# 改善箇所説明図

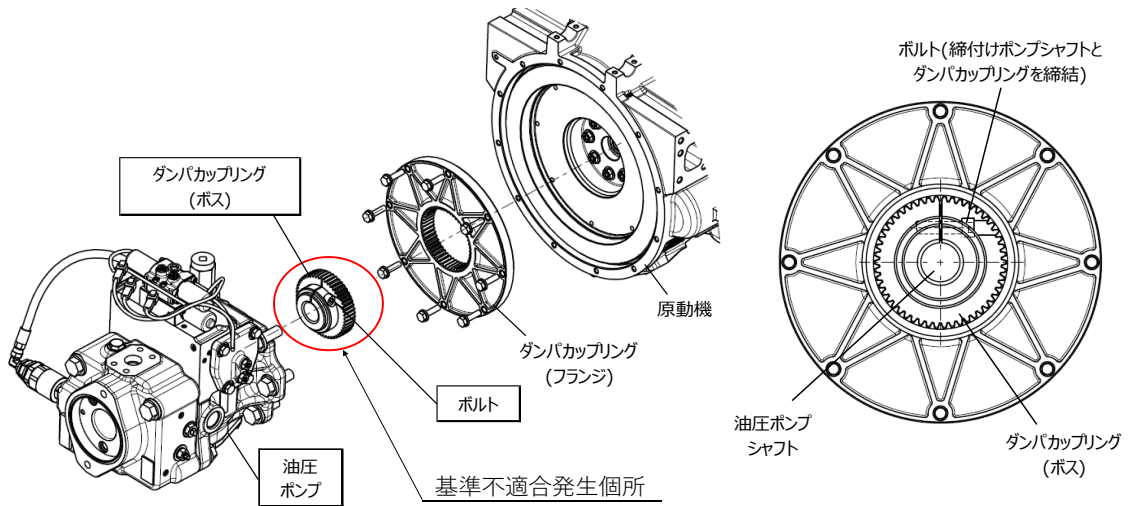
フォーク・リフトの原動機と油圧ポンプの接続部に備えられているダンパカップリングにおいて、取付ボルトの締付けが不適切なため、ダンパカップリングが抜け出すものがある。そのため、油圧ポンプが駆動できなくなり、走行不能になるおそれがある。

改善措置の内容：全車両、対策後のダンパカップリングを装着した油圧ポンプに交換する。

識別：運転席下部のツールボックスカバーの裏面にピンク色のペイントを塗布する。
